Zeitschrift: **Schweizerische Bauzeitung**

Band (Jahr): **93/94 (1929)**

Ideen-Wettbewerb für einen Stadtbauplan der Stadtgemeinde Luzern.

Bericht des Preisgerichtes.

1. Rang (3800 Fr.), Entwurf Nr. 9. Verfasser: Armin Meili, dipl. Architekt, Luzern. — Uebersichtsplan 1 : 25 000.

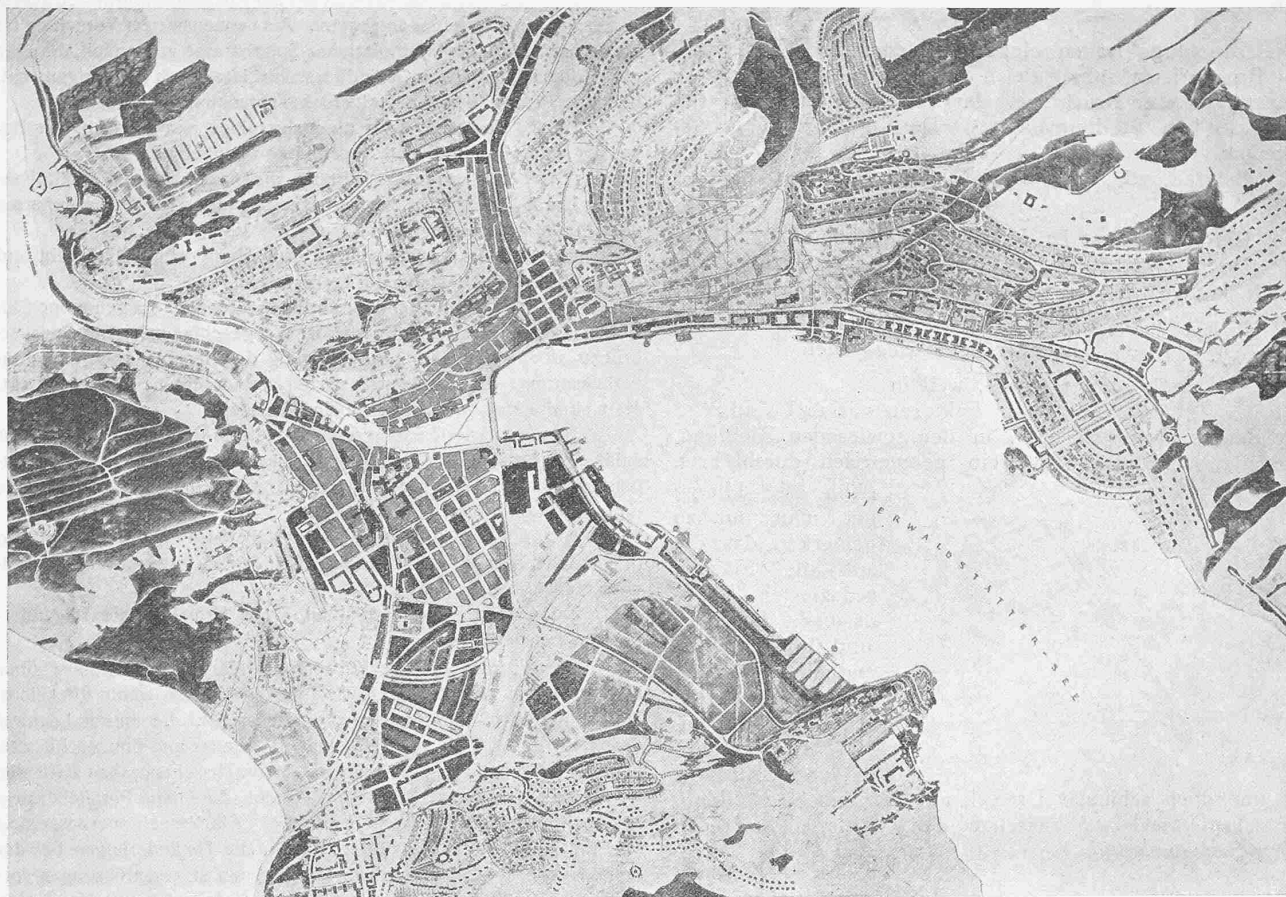
Infolge Nichterfüllung des Programms hinsichtlich der Aufteilung der Baugebiete muss das Projekt von der Prämierung ausgeschlossen werden.

Nr. 9. „An sonnigen Halden“. Das Projekt enthält die Strassenverbindung von der Maihofstrasse nach der Spitalstrasse über die Friedentalstrasse. Auch die rechtsufrige nach Emmen entspricht den zu stellenden Anforderungen. Für eine Ordnung der Verkehrsverhältnisse auf dem linken Ufer macht der Verfasser keine bemerkenswerten Vorschläge, mit Ausnahme der Fortsetzung der Bundesstrasse in die Obergrundstrasse, die jedoch bei der Einmündung daselbst nur unter Schonung der dortigen Häuser in Betracht fällt. Die Entlastungsstrasse parallel zur Zürichstrasse durch die Denkmalstrasse ist mit Rücksicht auf die Geländeverhältnisse nicht durchführbar. Die Ausmündung der Löwenstrasse in die Zürichstrasse ist, trotz Niederlegung grösserer Gebäude, ungeordnet. Die Strassenabzweigung aus der Krienser- bzw. Eichwaldstrasse in der Trasse der Arsenalstrasse wirkt unübersichtlich. Der Vorschlag für eine Kirche beim Himmelrich ist der Lösung beim Krienbachschulhaus vorzuziehen, wo sie für den Verkehr hindernd und zu stark dem Lärm ausgesetzt wäre. Die Platzierung der Markthalle im Tribschmoos ist verfehlt. Die Freiflächen sind mit Verständnis ausgespart. Bei der Seeufergestaltung ist auf der rechten Seite die Parkanlage zwischen Schweizerhofmatte und Brühlmoos zu kostspielig. Das linke Seeufer ist gemäss den praktischen Bedürfnissen aufgeteilt. Die Abänderungen des geltenden Bebauungsplanes über das Brühlmoos bringen keine Verbesserung. Die geschlossene Bebauung ist richtig abgegrenzt und die offene Bebauung dem Bedürfnis angepasst. Die Bebauung auf Utenberg, gegen Lamperdingen, wird vorläufig besser nicht in das Baugebiet einbezogen. Das Gebiet Belle-

rive, Leumatt und Schlössli hat zu viele Rampenstrassen. Die Ueberbauung des Tribschenhornes ist nicht erwünscht. Die Verkehrsregelung auf dem Bahnhofplatz weist noch mehrere ungelöste Punkte auf; insbesondere ist die Ueberschreitung der Fahrbahn im Verkehr in beiden Richtungen für die Fussgänger ungünstig. Die Neuordnung der Strassen- und Bebauungsverhältnisse beim Stiftsareal haften ähnliche Mängel an, wie sie bei Projekt Nr. 6 erwähnt wurden.

Entwurf Nr. 9. — Lageplan des Bahnhofplatzes 1 : 2000.

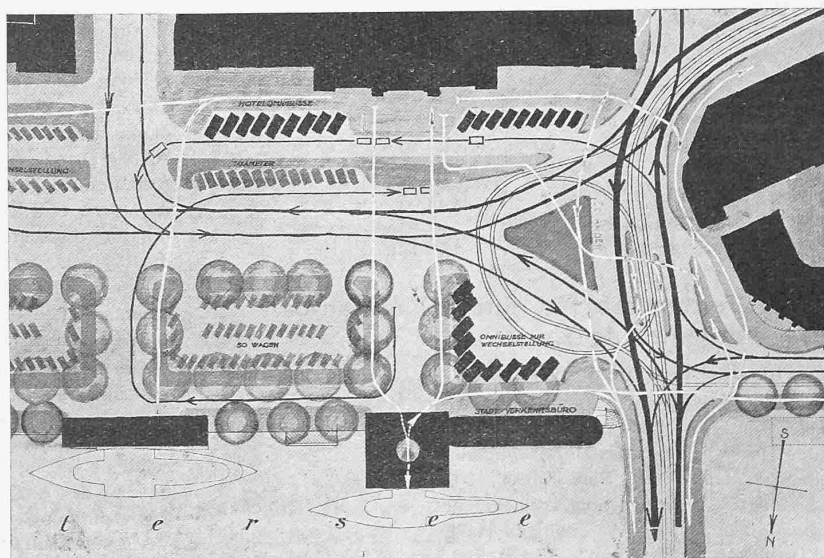
Dagegen weist der Entwurf Nr. 9 (Seite 54), übrigens auch noch ein weiterer der prämierten, einen Verstoß gegen eine ausdrückliche Programmbestimmung auf: im Lageplan des Bahnhofplatzes ist Deckfarbe so dick aufgetragen, dass ein Erkennen des Bestehenden unter dem Neuen ganz unmöglich ist und dem Beschauer dadurch ein wesentliches Moment zur Urteilsbildung, nämlich die proportional anschauliche Vergegenwärtigung des Neuen an Hand bekannter fester Maßstäbe und Fixpunkte, völlig entzogen wird. Einen angenehmen Gegensatz zu dieser Darstellung zeigt das Projekt Nr. 11 (Seite 55), das sich in seiner sauberen Durchsichtigkeit an die Programmvorschrift gehalten hat. Die Teilnehmer am Zürcher Bahnhofplatz-Wettbewerb seien darauf aufmerksam gemacht, dass auch dort die *durchsichtige Plandarstellung ausdrücklich vorgeschrieben* ist.

1. Rang (3800 Fr), Entwurf Nr. 11. Verfasser: Josef Schütz, i. Fa. J. Schütz & E. Bosshard, Architekten, Zürich. — Uebersichtsplan 1:25000.

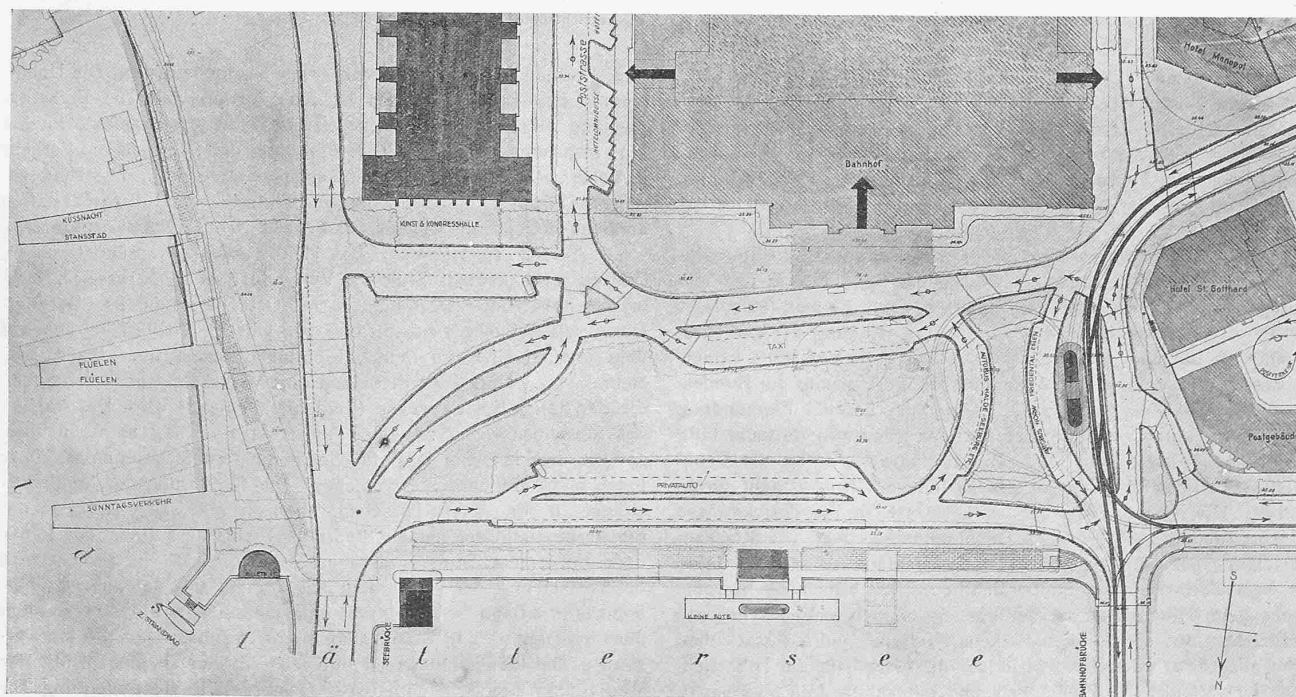
Nr. 11. „Richtlinien“. Das Hauptverkehrsstrassennetz ist im Ganzen wohl überlegt. Für die Verbindung Maihofstrasse-St. Karlbrücke über Hintersteinbruch ist das Gelände ungünstig. Der Verfasser hat auf eine neue Strasse von der St. Karlbrücke aus auf dem rechten Ufer der Reuss, Richtung Emmen, über Ibach, verzichtet und wählte statt derselben eine Verbindung über den Sedel, die der hohen Kosten wegen (Viadukt) abgelehnt wird. Der Ausbau des Reussinselweges zu einer Autostrasse vermag nicht zu überzeugen und insbesondere die viel günstigere Strassenanlage über Ibach nicht entbehrlich zu machen. Die Einführung der Sentimattstrasse in den Untern Hirschengraben ist gut. Der Verfasser hat die Verbindung der beiden Stadteile rechts und links der Reuss über Mühlenplatz-Burgerstrasse ins Auge gefasst. Im Projekt wird der Fortsetzung der Neustadtstrasse im Trasse der alten Brünigbahn eine erhebliche Bedeutung beigemessen als Autostrasse nach dem Schlachthaus in Kriens und ihrem Anschluss an die Horwerstrasse. Das Schlachthaus ist in Kriens zu weit abgelegen. Mit der Weglassung des Schlachthauses daselbst fällt die Bedeutung der nördlich der Krienserstrasse eingelegten Parallelstrasse. Der Vorschlag für Erstellung einer neuen Brücke zwischen Kurplatz und Ostseite des Bahnhofplatzes ist aus folgenden Gründen abzulehnen: Die Abschnürung des Seebeckens bis zur Seebrücke ist aus ästhetischen Gründen und im Hinblick auf den Schiffsverkehr nicht erwünscht. Die neue Brücke wird vermehrten Verkehr über den Bahnhofplatz bringen, und es werden die ungünstigen Verkehrsverhältnisse beim Engpass Hotel Gotthard noch verschlechtert. Sie ist

auch aus finanziellen Gründen abzulehnen. Ein Durchgangsverkehr zwischen Bahnhof und Schiffstation würde hemmend wirken. Die neue Strassenverbindung über das Industriegebiet nach Kastanienbaum-Winkel, die als gerade Fortsetzung der neuen Brücke gedacht ist, könnte nur für einen gewissen Promenadenverkehr, nicht aber

für den Durchgangsverkehr in Betracht kommen und sie käme als Viadukt im Industriegebiet verhältnismässig teuer zu stehen.

Die Markthalle ist auf dem alten Gasareal richtig plaziert. Die Grünflächen sind richtig verteilt und in guten Zusammenhang gebracht, aber nicht in allen Teilen durchführbar. Eine Verlegung

Entwurf Nr. 5. (nicht prämiert). Verfasser: Arnold Berger, Architekt, Luzern. — Bahnhofplatz, perspektivische Ansicht und Plan 1:2000.

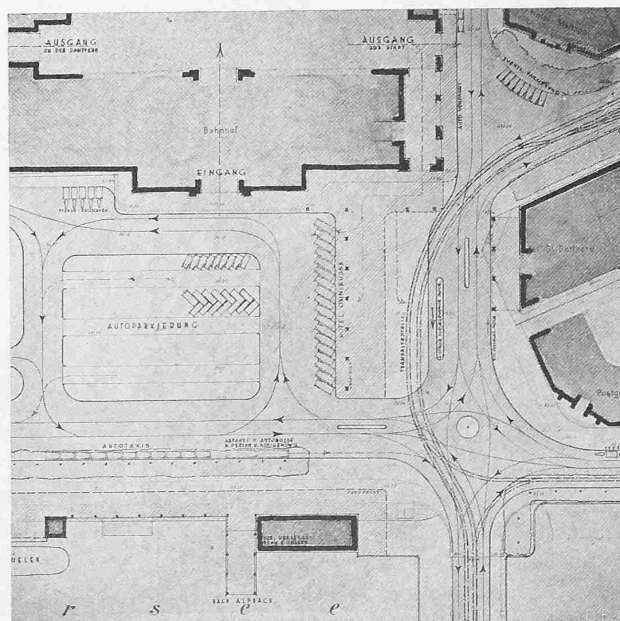
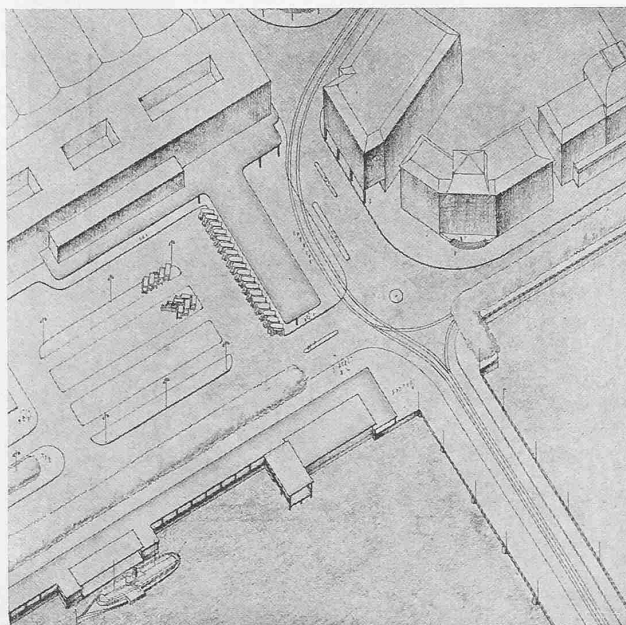
Schliesslich zeigen wir auf Seite 58 das Bahnhofplatzdetail des Entwurfs Nr. 5, weil keiner der prämierten Entwürfe eine so originelle, klare, zweckmässige und dabei einfache Gliederung des Platzes aufweist: die weit vorgezogene, gedeckte Perronzunge¹⁾ vermittelt den Uebergang von der Bahn nach den verschiedenen städtischen Verkehrsmitteln und den Schiffen; die Tramhaltestelle ist der Strasse entzogen; die Hauptverkehrsrichtungen sind unbeschwert von Parkplätzen, Autobushaltestellen, Taxis usw., die auf dem vom Verkehr abgewandten Platzteil reichlich Raum finden; die Fussgängerwege kreuzen die Fahrwege denkbar günstig. Zudem schafft diese Konzentration des Verkehrs auf der Nordseite des Platzes eine ruhige Süd Hälfte, die überleitet zu See und Alpenfernsicht. Verbesserungsbefürwortend ist die Partie am Brückenkopf. Red.]
